Mémoire déposé au bureau d'audience public sur l'environnement (PAPE)

Projet de régularisation des crues du bassin versant du lac Kénogami,

Le 11 juin 2003

Carte de la désignation provisoire de 1997 (limite d'inondation à 650 m³/sec.)

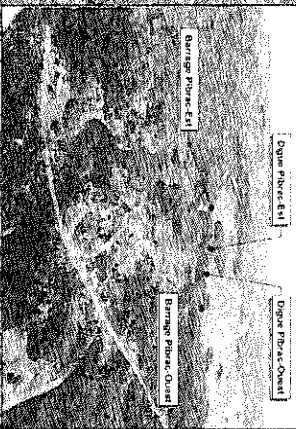
- Nos résidences ont été érigées après les événements de 1996 en respectant largement les lignes d'inondation de 650 m³/sec. établies par la carte provisoire de la convention Québec-Canada, qui devait servir de référence aux municipalités pour l'autorisation de nouveau projet de construction résidentiel (voir carte provisoire, annexe :A).

- En comparant les deux cartes des annexes A et B, on constate un écart important entre les lignes des cartes représentant la zone inondée à 650 m³/sec. Sur la carte provisoire la ligne du 650 m³/sec. surplombe environ 15 % de nos terrains alors que sur la carte d'H.Q., cette même ligne inonde jusqu'à 85 % de ceux-ci? M. Yves Rochon du Ministère de l'environnement a admis lors de la première partie de l'audience que la carte provisoire comportait probablement des erreurs. Cette erreur représente une variation du niveau d'eau d'environ 2.7 mètres de hauteur.

Planche 4.5

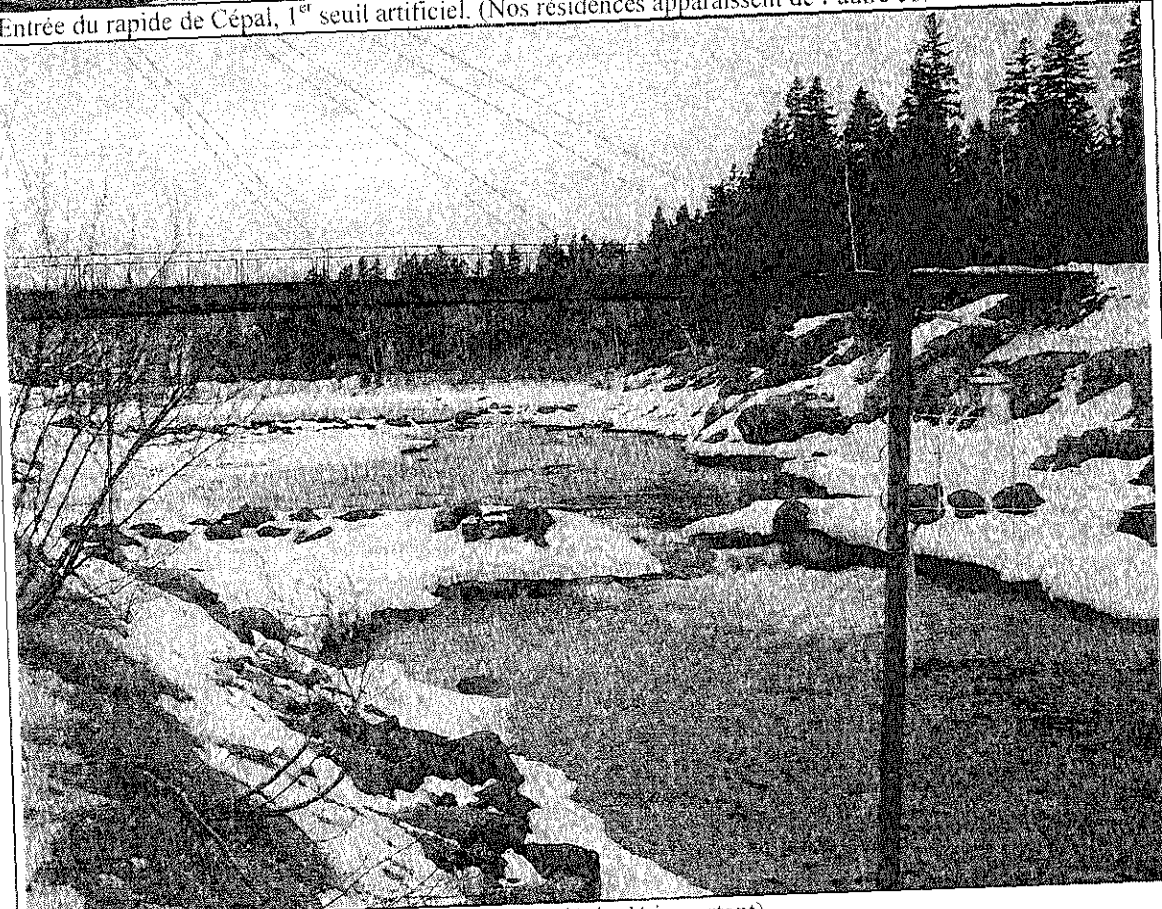
- Pour nos propriétés, les travaux projetés dans la rivière aux Sables n'auront aucune incidence sur le niveau de rehaussement des eaux. (Voir carte d'H-Q : Limite d'inondation à 650 m³/sec., annexe : B). À 650 M³/sec., le niveau d'eau devrait atteindre la même hauteur que lors du déluge de 1996 ce qui représente approximativement 50 cm au-dessus de notre premier plancher.
